Název veřejné zakázky: **Vymístění stávajících rozvodů z CHÚC vč. rekonstrukce zdravotně technických instalací v pavilonu "C", Krajská zdravotní, a.s. – Nemocnice Most, o.z. – stavební práce**

Evidenční číslo: **4618/2025**

Vysvětlení zadávací dokumentace č. 6

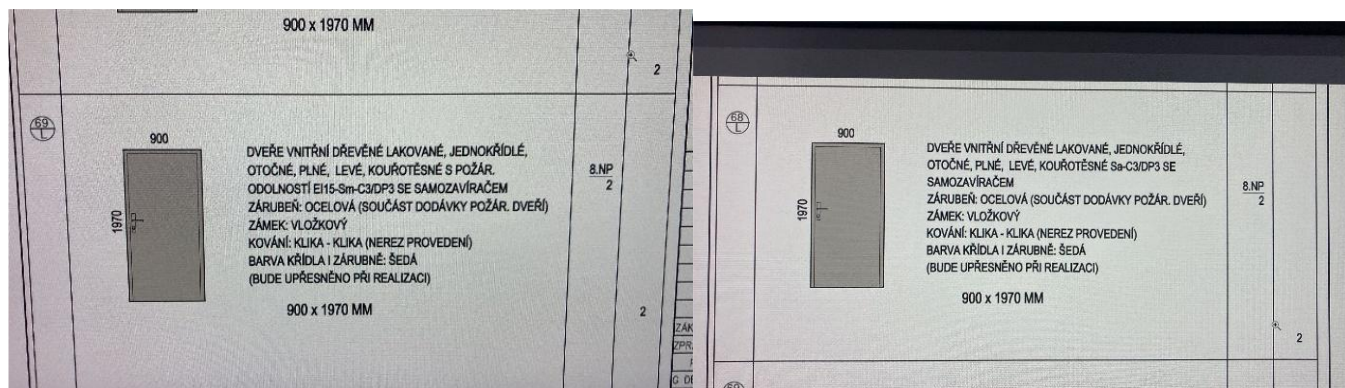
Žádáme o sjednocení VV s výpisem dveří a oken. V jedné položce máte např.:

129	M	55341169	dveře jednokřídlé ocelové interierové protipožární EW 15, 30, 45 D1 rohová zárubeň 900x1970mm	kus	6,000		
VV		"pozice D55" 1			1,000		
VV		"pozice D68" 2			2,000		
VV		"pozice D69" 2			2,000		
VV		"pozice D09" 1			1,000		
VV		Součet			6,000

Dveře vnitřní dřevěné lakované 2KS

dále dveře vnitřní ocelové lakované 1KS

Žádáme o úpravu výkazu výměr tak, aby byly samostatně uvedeny položky pro ocelové a dřevěné dveře. V aktuální podobě jsou v jedné položce uvedeny jak ocelové, tak i dřevěné dveře, což komplikuje ocenění.

A pozici D09 nikde ve výpisu oken a dveří nevidím, není tedy jasné, o jaký typ dveří se jedná.

D55 jsou ocelové dveře, zůstanou na položce 129.

Dveře 68 a 69 jsou dřevěné, ale každé s jinými vlastnostmi – vzniknou nové 2 položky.

Dveře 09 jsou dveře z 5.NP a zůstali tam z původního rozpočtu z roku 2019, kdy byl celý rozpočet pro jednu stavbu.

Nový výkaz výměr je v příloze.
